Ruj. Kami: SUSULAN-1/NOTIS-1/2026/043

Surat Susulan — Maklum Balas Pemeriksaan Bersama (Joint Inspection)
pada 25 September 2026 & Tuntutan Dokumentasi Rasmi
Hartanah: Rumah Teres 1 Tingkat (Unit ST-187C, H.S.(M) 7054, PT 26455, Mukim
Bukit Katil)
di No. 53, Jalan TU 13, Taman Tasik Utama, Ayer Keroh, 75450 Melaka

Gambar 1 — Pemeriksaan Kali Pertama (31 Julai 2026): keretakan kecil sedia ada di penghujung roof tile (bulatan hijau). Keretakan kecil ini ditolak ansur dan tidak dituntut ketika itu.

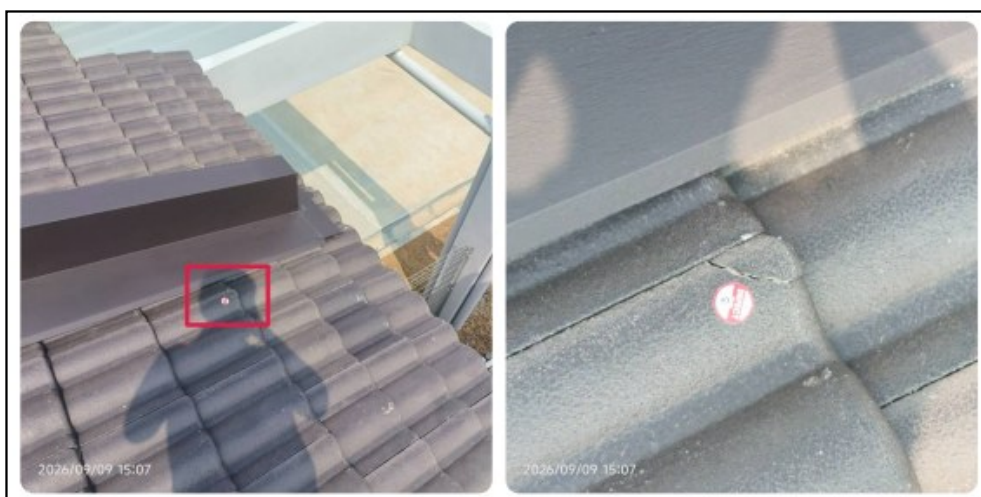
- Semasa Pemeriksaan Kali Pertama (31 Julai 2026), telah sedia wujud keretakan kecil di penghujung roof tile di lokasi yang sama (ditanda dengan bulatan hijau dan anak panah hijau dalam gambar Pemeriksaan Kali Pertama — Lampiran A, Gambar 1 & 2). Oleh kerana keretakan tersebut kecil sahaja dan tidak ketara, kami bertolak ansur (tolerate) dan tidak memasukkannya sebagai item tuntutan ketika itu;

- Semasa Pemeriksaan Semula (Re-Inspection) pada 9 September 2026, didapati roof tile di lokasi keretakan sedia ada tersebut telah PECAH sepenuhnya (Lampiran A, Gambar 3, bertarikh 09/09/2026, 15:07) — iaitu selepas kerja pembaikan bumbung dijalankan oleh pihak kontraktor, dan

- Kronologi gambar ini jelas menunjukkan kerosakan berlaku dalam tempoh kerja pembaikan (rectification work) dijalankan oleh pihak kontraktor, dan bukannya disebabkan oleh pihak pemeriksa.

11. Sehubungan itu, sekiranya pihak tuan masih mengekalkan dakwaan bahawa kerosakan tersebut bukan berpunca daripada kerja pembaikan pihak kontraktor, pihak tuan dituntut mengemukakan bukti bergambar (photographic evidence) kerja pembaikan bumbung yang telah dijalankan — iaitu gambar selepas siap kerja pembaikan (after-repair photos) yang menunjukkan roof tiles di kawasan tersebut berada dalam keadaan sempurna TANPA pecah. Tanpa bukti sedemikian, kerosakan tersebut kekal sebagai kecacatan baharu akibat kerja pembaikan (new defect arising from rectification work) yang WAJIB dibaiki sepenuhnya oleh pihak tuan atas kos pihak tuan sendiri, dengan kadar SEGERA memandangkan ia melibatkan bumbung yang terdedah kepada risiko kebocoran air hujan.
